ケイフレックス用防爆式コネクタ#16~36サイズの 仕様及び品番変更

さて、弊社にて製造販売しておりますケイフレックス用防爆式コネクタ KXBG、KXUBG の仕様変更を致しますのでご連絡申し上げます。

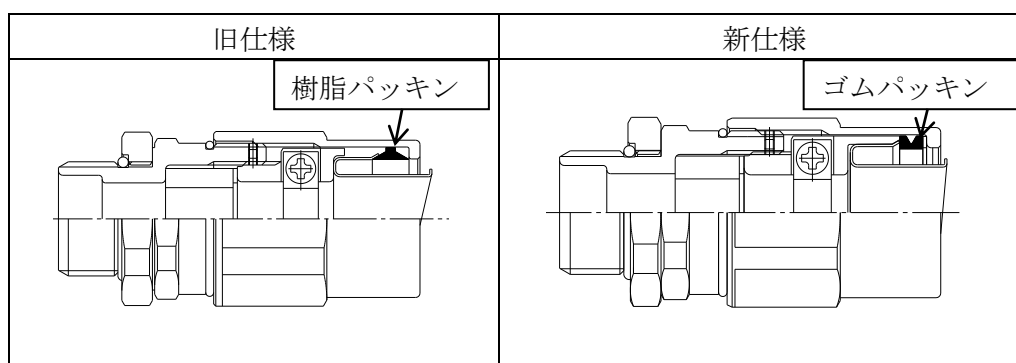
- ①グランドパッキンが樹脂パッキンからゴムパッキン仕様に変わり、全長及び外径が一部大きくなります。
- ②仕様変更に伴い、品番を K 型から K2 型に変更致します。

旧：KXBG、KXUBG → 新：K2XBG、K2XUBG

- ③変更サイズは#16~36 です。K2 型変更に伴い、K 型#16~36 は廃番になります。
